ΣΥΜΒΟΥΛΙΟ ΚΟΙΝΟΤΗΤΑΣ ΚΑΛΑΜΑΤΑΣ**ΑΠΟΣΠΑΣΜΑ ΠΡΑΚΤΙΚΟΥ****ΣΥΝΕΔΡΙΑΣΗΣ 10/2021****ΑΠΟΦΑΣΗ 29/2021**

Έγκριση υποβιβασμού κρασπέδου επί υφιστάμενου πεζοδρομίου στην οδό Βύρωνος, στο Ο.Τ. 339 του Πολεοδομικού Σχεδίου Καλαμάτας.

ΘΕΜΑ: Έγκριση υποβιβασμού κρασπέδου επί υφιστάμενου πεζοδρομίου στην οδό Βύρωνος 9, στο Ο.Τ. 339 του πολεοδομικού σχεδίου Καλαμάτας.

- 1) Η από 30542/12-04-2021 αίτηση.
- 2) Το σχέδιο «Κάτοψη χώρου στάθμευσης στο ισόγειο» της υπ. αριθμ. 816/A/89 Οικοδομικής Άδειας.

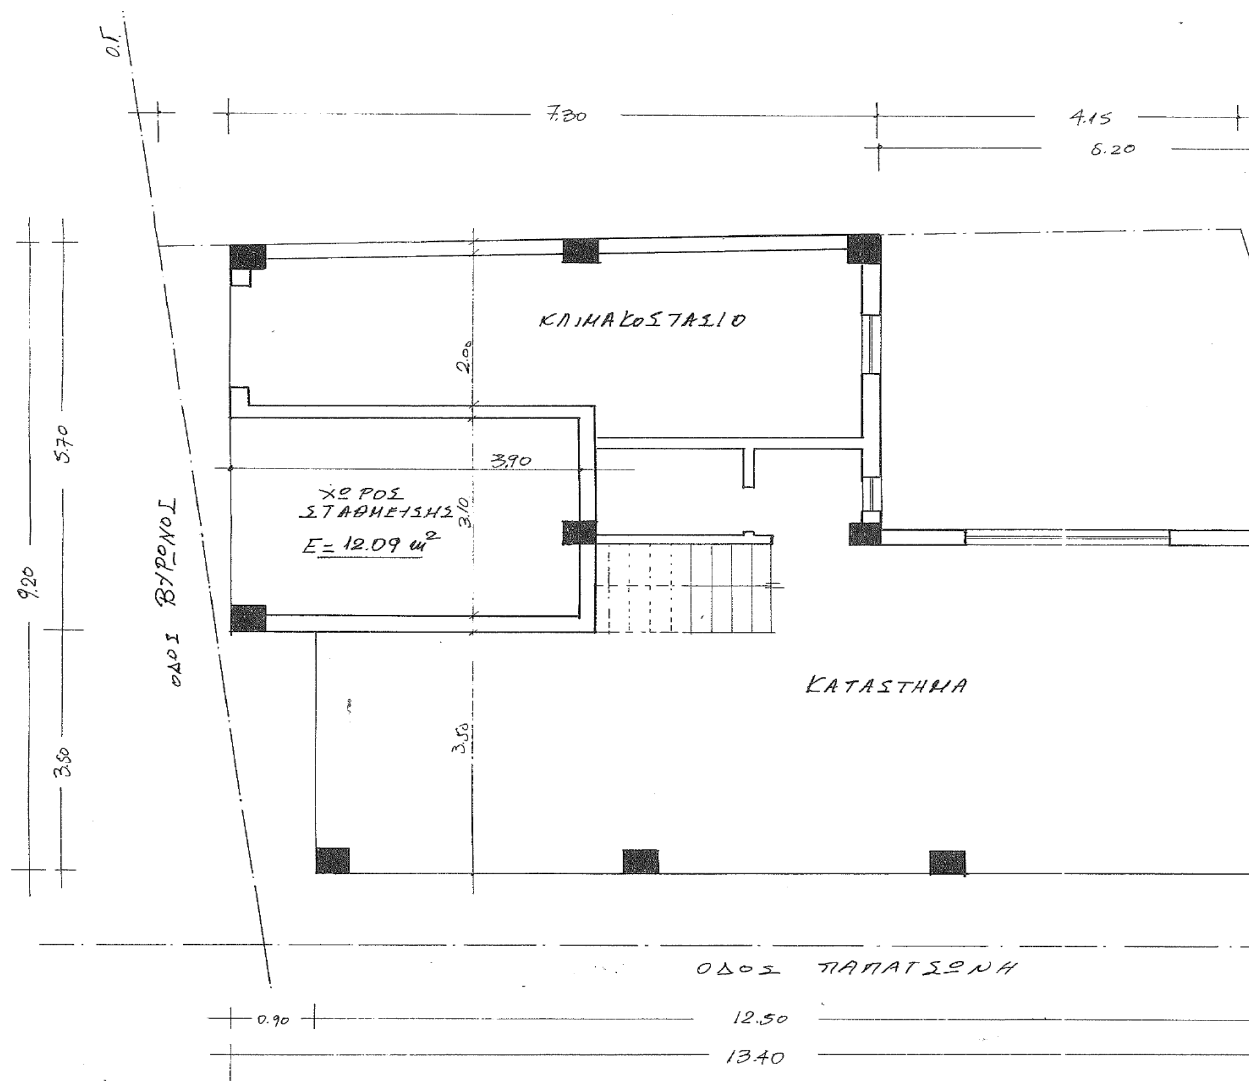
Έγινε έλεγχος της υπ. αριθμ. 816/A/89 Οικοδομικής Άδειας και των σχεδίων που περιλαμβάνει, και διαπιστώθηκε ότι υπάρχει κλειστή θέση στάθμευσης οχήματος στο υφιστάμενο κτίριο επί της οδού Βύρωνος 9. Οι διαστάσεις της θέσης στάθμευσης σύμφωνα με τα σχέδια της άδειας είναι 3,10μ x 3,90μ και είναι μικρότερες των απαιτούμενων όπως αυτά καθορίζονται στο ΦΕΚ 167/Δ/2-3-936 (2,60μ x 5,00μ). Το γεγονός ότι η θέση είναι κλειστή και το όχημα σταθμεύει εντός αυτής, δίνει τη δυνατότητα να γίνουν αποδεκτές οι διαστάσεις, όπως αυτές αποτυπώνονται στα σχέδια που συνοδεύουν την οικοδομική άδεια.

Λαμβάνοντας υπόψη όλα τα παραπάνω και ειδικότερα το σχέδιο «Κάτοψη Ισογείου» της υπ. αριθμ. 816/A/89 Οικοδομικής Άδειας, **εισηγούμαστε:**

2. Την απαγόρευση της στάθμευσης μπροστά από την είσοδο - έξοδο, ώστε το όχημα να μπορεί να εισέρχεται και να εξέρχεται στη θέση στάθμευσης του κτιρίου, όπως φαίνεται στο συνημμένο σχέδιο.

ΤΣΩΛΗΣ: Ψηφίζω ΛΕΥΚΟ διότι είμαι πολύ επιφυλακτικός και σε άλλες συνεδριάσεις έχω τοποθετηθεί πάνω σε αυτό όταν γίνεται αυτή η διαδικασία.

Μπορεί βάση του νόμου να γίνονται όλα αυτά και η Τεχνική Υπηρεσία να το έχει μελετήσει και να το έχει εγκρίνει, αλλά εγώ νομίζω, κατά τη δική μου άποψη πάντα, ότι δυσκολεύει πάρα πολύ του πεζούς και τους φέρνει και σε κίνδυνο.

ΚΑΛΟΓΕΡΟΠΟΥΛΟΥ: Εκ μέρους της Λαϊκής Συσπείρωσης, ΥΠΕΡ ψηφίζουμε, απλώς να υπάρχει πρόβλεψη και μέριμνα για ΑμεΑ.

1. Την έγκριση υποβιβασμού του κρασπέδου για το μήκος της εισόδου – εξόδου στην οδό

Βύρωνος 9 στο Ο.Τ. 339 του πολεοδομικού σχεδίου Καλαμάτας, προκειμένου να εξυπηρετείται η είσοδος - έξοδος οχήματος από την κλειστή θέση στάθμευσης του κτιρίου.

3. Την τοποθέτηση της κατάλληλης οριζόντιας και κατακόρυφης σήμανσης (διαγράμμιση και πινακίδες).
